改善箇所説明図

不具合の内容

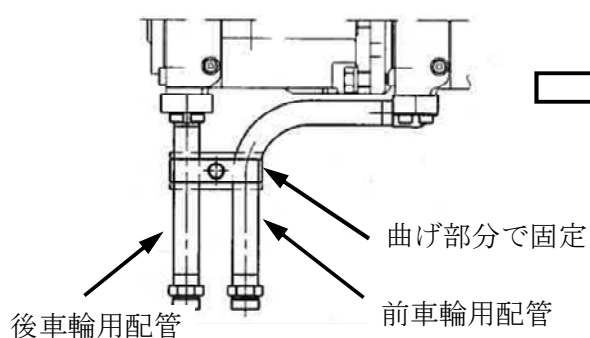
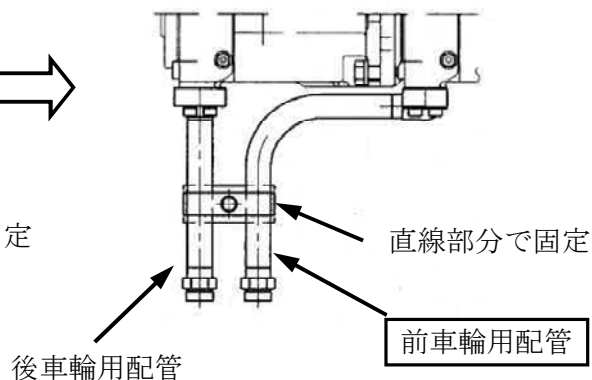
動力伝達装置の前車輪用油圧配管において、配管クランプの位置が不適切なため、油圧脈動により当該配管に亀裂が生じる場合があります、最悪の場合、

全車両、前車輪用油圧配管を新品と交換するとともに、油圧配管を固定している配管クランプの位置を直線部分に変更する。
